Auszug aus der Niederschrift über die 65. Sitzung des Gemeinderates Pilsach vom 24. Juli 2025

5. Deckblatt 14 zum Flächennutzungs- und Landschaftsplan der Gemeinde Pilsach sowie vorh. Bebauungsplan "SO Photovoltaik Weinberg"

5.1 Behandlung der Stellungnahmen aus der förmlichen Beteiligung nach § 3 Abs. 2 und § 4 Abs. 2 BauGB

Abbildung 1: Lageplan

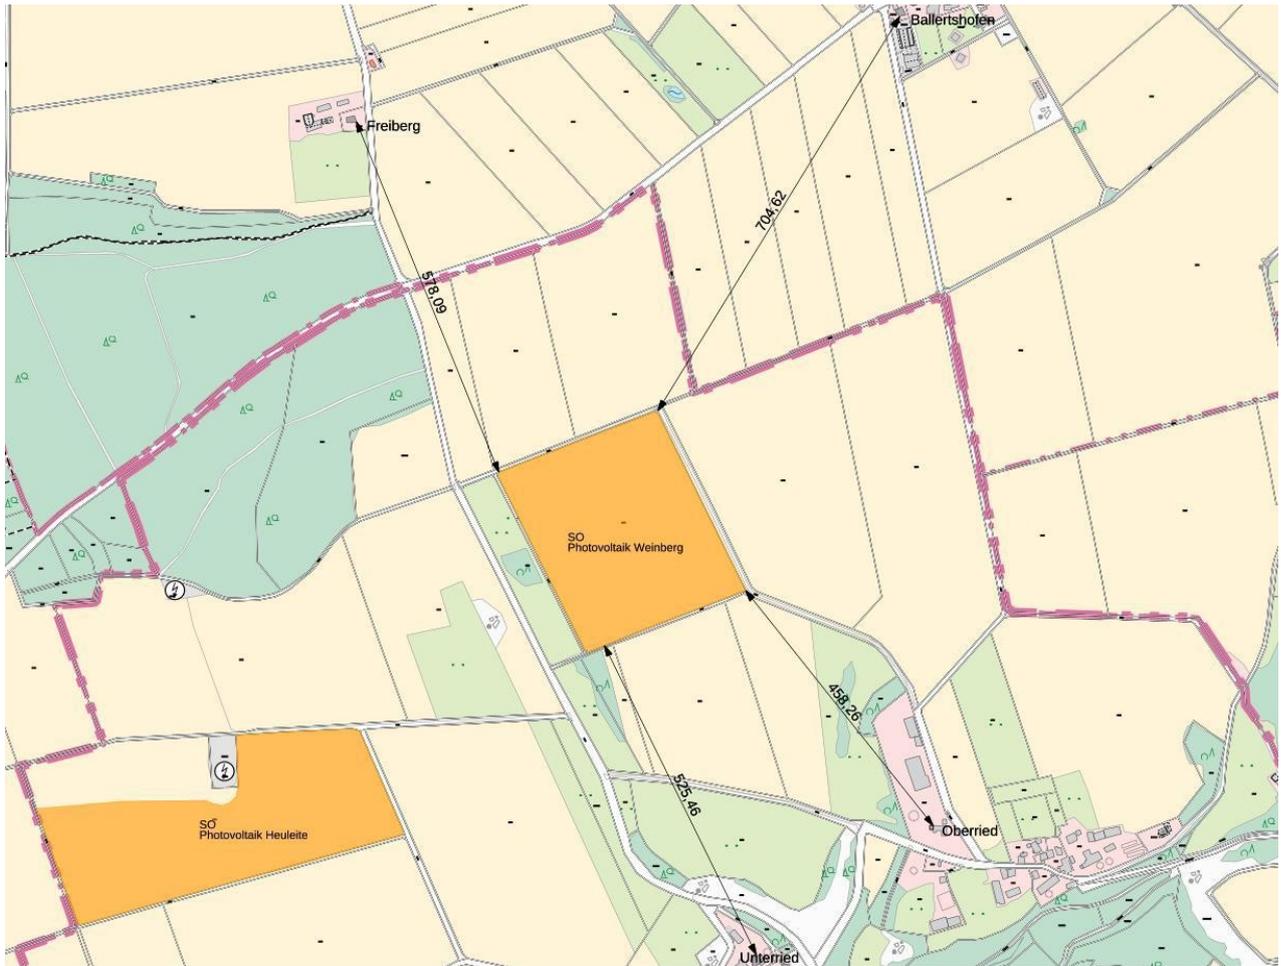
Die nächstgelegenen Immissionsorte befinden sich in ca. 460 Meter Entfernung südöstlich zu geplanten Photovoltaikanlage. Südwestlich des Planbereichs befindet sich der Bebauungsplan „SO Photovoltaik Heuleite“, der mit Bekanntmachung vom 10.02.2025 in Kraft getreten ist. Weitere schutzbedürftige Nutzungen befinden sich ca. 525 Meter südöstlich der geplanten Photovoltaikanlage im Ortsbereich Unterried sowie nordwestlich des Planbereichs in der Einöde Freiberg des Marktes Lauterhofen. Ca. 700 Meter entfernt befindet sich die Ortschaft Ballertshofen. Westlich der geplanten Photovoltaik-Freiflächenanlage bestehen diverse Windenergieanlagen. Blendung Die „LAI - Hinweise zur Messung,

Immissionsorte, die sich weiter als etwa 100 Meter von einer Photovoltaikanlage entfernt befinden, erfahren erfahrungsgemäß nur kurzzeitige Blendwirkungen. Im vorliegenden Fall befinden sich die nächstgelegenen Immissionsorte südöstlich der geplanten Photovoltaikanlage in einer Entfernung von ca. 460 Metern.

Aufgrund der Lage des Vorhabens und der Topographie besteht zwischen dem Ortsbereich Ballertshoen und dem geplanten Photovoltaikpark eine direkte Sichtbeziehung. Aufgrund der Ausrichtung der Module nach Süden sowie eines Mindestabstandes von 700 Metern ist keine unzulässige Blendwirkung zu erwarten.

Gemäß LAI-Leitfaden sind keine unzulässigen Blendereignisse zu erwarten. Grundsätzlich ist es empfohlen, folgende Maßnahmen der LAI zur Verminderung und Vermeidung von Blendwirkungen in der Planung zu berücksichtigen:

- Unterbindung der Sicht auf das Photovoltaikmodul in Form von Wällen oder blickdichtem Bewuchs in Höhe der Moduloberkante
- Optimierung von Modulaufstellung bzw. –ausrichtung oder –neigung - Einsatz von Modulen mit geringem Reflexionsgrad

„Die Hinweise des Landratsamtes Neumarkt i.d.OPf., Immissionsschutz werden zur Kenntnis genommen. Eine Eingrünung wurde bereits festgesetzt, ebenso die Verwendung reflexionsarmer Module. Eine Planänderung ist nicht erforderlich.“
